不具合箇所説明図

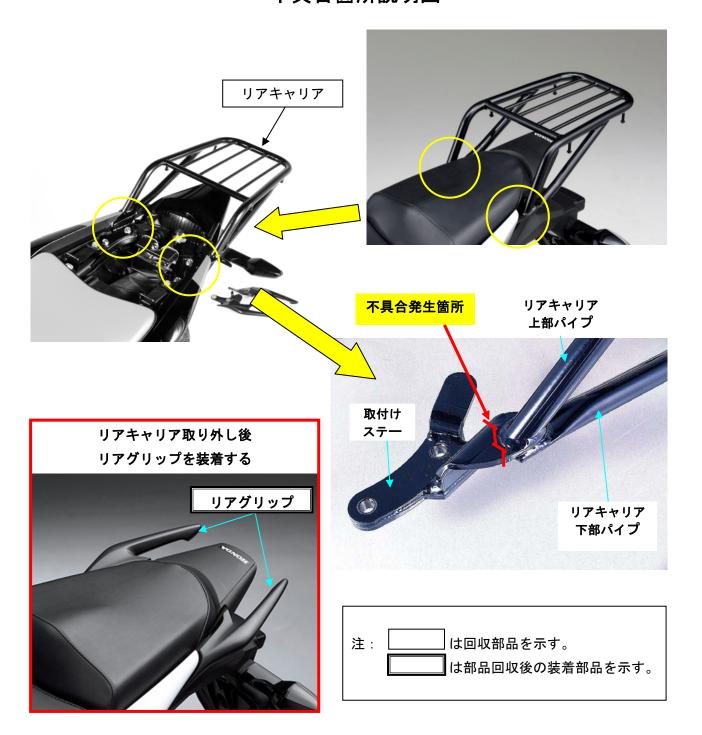
「後付け部品のリアキャリアにおいて、取付けステー部の設計強度が不適切なため、走行中の振動に」 より取付けステー溶接部付近に亀裂が発生する場合がある。そのままの状態で使用を続けると発生 _した亀裂が進行し、最悪の場合、破損し脱落するおそれがある。

当該リアキャリアを装着した全車両のユーザーについて、当該リアキャリアを取り外し、当該リアキャリアの装着時に取り外したリアグリップの装着を依頼するとともに、取り外した当該リアキャリアの返送を依頼する。

リアグリップの破棄等により、当該グリップを装着できないユーザーに対しては、リアグリップを 支給する。
